Mission régionale d'autorité environnementale
ÎLE-DE-FRANCE

**Avis délibéré
sur le projet d'aménagement « Jardin des Mécanos »
Paris 18^e (75)**

N° APJIF-2023-026
en date du 25/05/2023

Figure 3 : Plan et axonométrie du projet, indiquant la programmation (source : étude d'impact, p. 47)

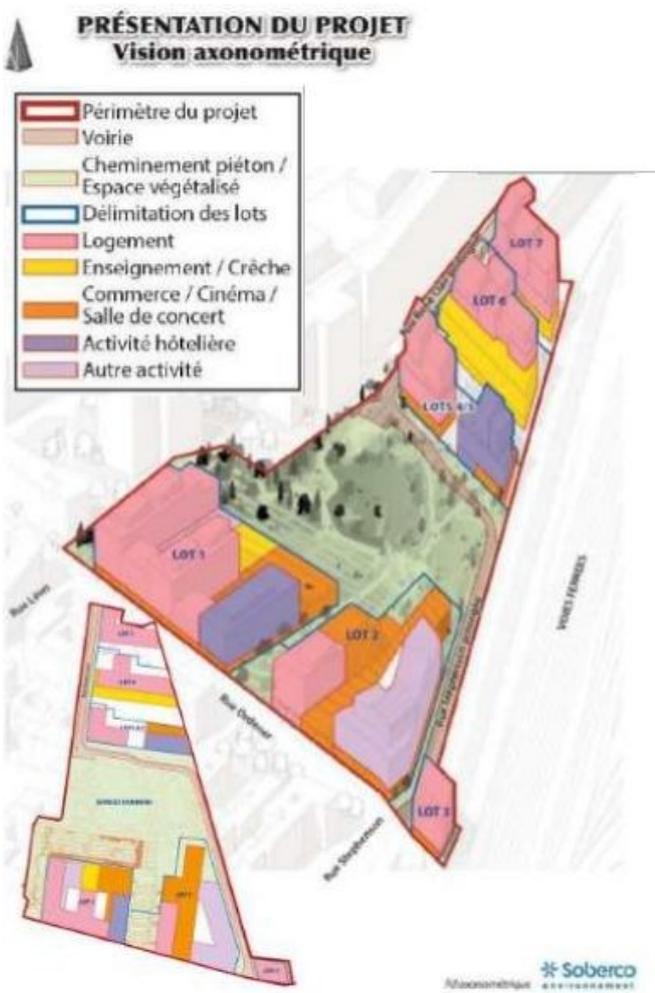
L'Autorité environnementale remarque que le dossier n'est pas clair concernant le nombre total de places de stationnement automobile prévues par le projet, indiquant successivement :

(1) L'Autorité environnementale recommande de clarifier dans le dossier le nombre total de places de stationnement automobile prévu par le projet et leur répartition dans les deux poches de stationnement souterraines.

Figure 12: Modélisation des niveaux de bruit à l'état projeté, à 4m du sol, la nuit (source : Annexe 9 - étude d'impact acoustique et vibratoire, p.22)

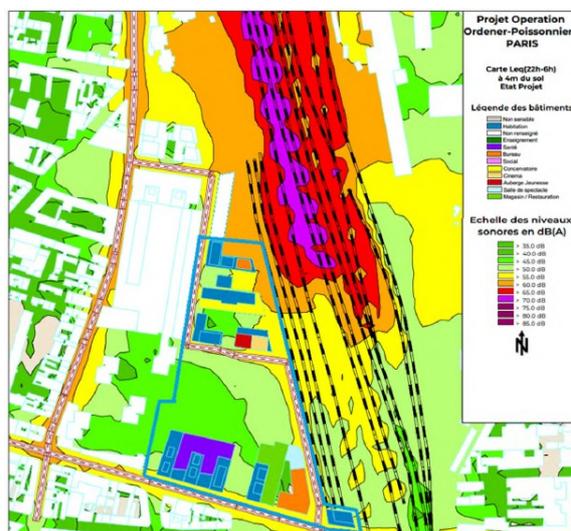
L'étude d'impact précise cependant que « des études complémentaires sont en cours d'élaboration car les hypothèses initiales étaient majorantes le long de la voie ferrée les vitesses considérées au Nord (100 km/h) et au Sud (50 km/h) du périmètre de projet. Elles sont trop importantes et ne correspondent pas à la réalité » (étude d'impact, p. 232). Par ailleurs, l'Autorité environnementale constate que l'étude acoustique ne comporte pas d'analyse des bruits émergents, indispensable pour caractériser les émergences sonores¹⁷ liées au passage, freinage ou klaxon des trains (indicateurs acoustiques événementiels (Lamax¹⁸ notamment), qui peuvent induire des niveaux de bruit ponctuels beaucoup plus élevés que le niveau de bruit ambiant (qui est une moyenne) et très gênants pour les occupants du site. L'étude d'impact indique que l'étude complémentaire portera également sur ce point.

(4) L'Autorité environnementale recommande, une fois l'étude acoustique complémentaire réalisée :
- d'actualiser l'étude d'impact en matière d'environnement sonore du site et d'émergences sonores, en incluant notamment des indicateurs acoustiques événementiels ;
- de mettre à jour en conséquence les mesures ERC prévues.

Figure 13 : Schéma des murs de protection acoustique prévus (source : Annexe 9 - étude d'impact acoustique et vibratoire, p. 35)

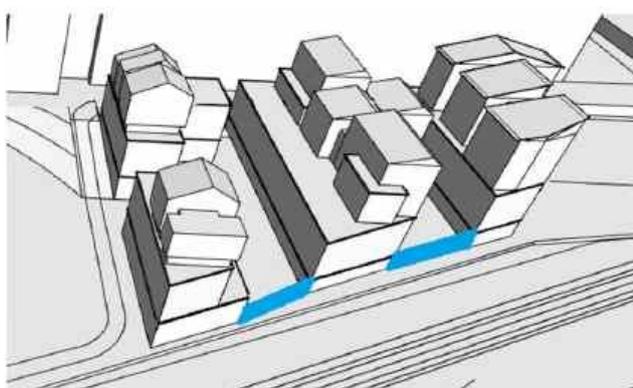
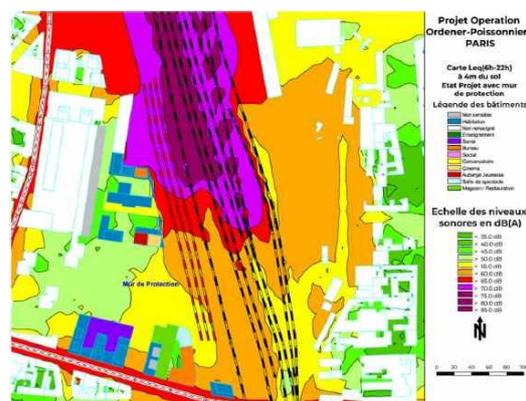
Malgré les mesures prévues, l'Autorité environnementale observe que les futurs habitants des lots 4/5, 6 et 7²⁰, notamment ceux de logements non-traversants, seront exposés à une pollution sonore importante, qui dépasse de manière significative les seuils retenus par l'OMS. Pour elle, il est nécessaire de proposer des

mesures supplémentaires permettant d'améliorer le confort sonore des futurs habitants, notamment lorsque les fenêtres sont ouvertes, dans un contexte de changement climatique incluant des périodes de canicule plus nombreuses. En cas d'impossibilité de mise en œuvre de mesures de réduction acoustique efficiente, elle recommande de revoir la programmation du projet pour éviter ou réduire la réalisation de logements, et en tout état de cause ne pas réaliser de logements mono-orientés dans les zones les plus exposées.

Figure 19: Localisation des piézomètres de suivi de la qualité des eaux souterraines utilisés par la SNCF dans le cadre de la cessation d'activité (source : étude d'impact, p. 166)

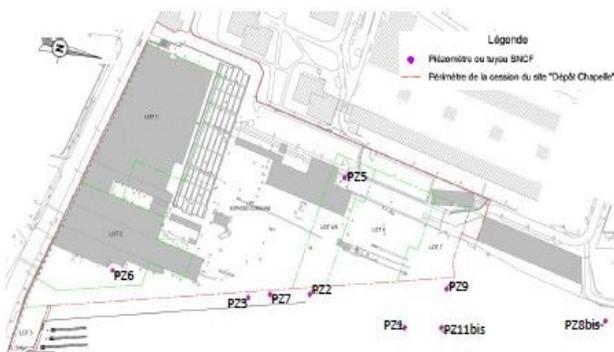
Dans le cadre de la cessation des anciennes activités de la SNCF, une surveillance environnementale de la qualité des eaux souterraines avait été requise par l'arrêté préfectoral DTPP-2019-279 du 6 mars 2019. Cette surveillance est effectuée depuis 2019 à partir de huit piézomètres (cf figure 19). Les résultats de ce suivi pour l'année 2020 sont pris en compte par l'EQRS, et l'étude d'impact mentionne une phase flottante d'hydrocarbures au niveau des NPZ3 et NPZ6.

- de réaliser des investigations complémentaires sur le site du projet, au niveau des piézomètres existants et en mettant en place de piézomètres complémentaires sur les futurs lots 6 et 7 ;
- d'actualiser l'EQRS en prenant en compte les résultats de ces investigations ;
- de prendre de nouvelles mesures, voire de modifier le projet, si les résultats de ces investigations complémentaires le nécessitent.

Figure 20 : Carte des projets existants ou approuvés à proximité du site (source : étude d'impact, p. xx)

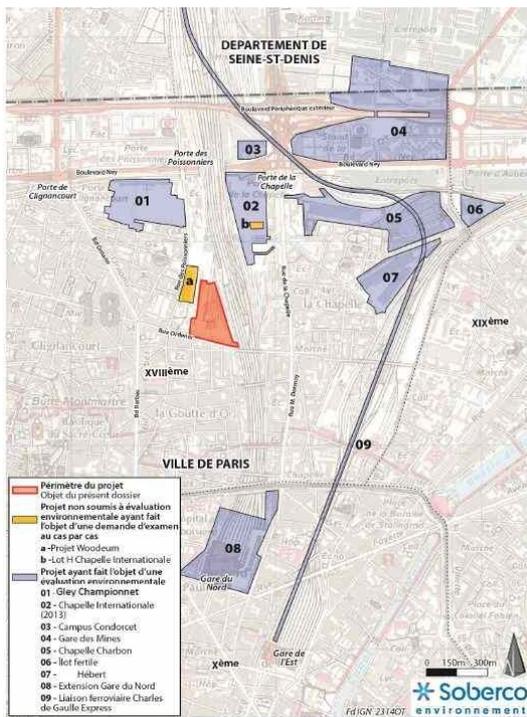
De plus, le projet s'inscrit dans un secteur en pleine mutation, et plusieurs projets d'ampleur, dont les phases de chantier seront simultanées avec celles du Jardin des Mécanos, se situent à proximité du site. L'étude d'impact indique (p. 320) que les poids-lourds emprunteront des itinéraires partagés avec la majorité de ceux des autres projets : via le boulevard périphérique et le boulevard Ney, ainsi que les rues des Poissonniers, Marx Dormoy et de la Chapelle. Pour l'Autorité environnementale, les impacts cumulés en termes de trafic généré et de nuisances associées de l'ensemble des projets doivent être analysés précisément, et des mesures d'évitement ou de réduction de ces nuisances doivent être prévues.
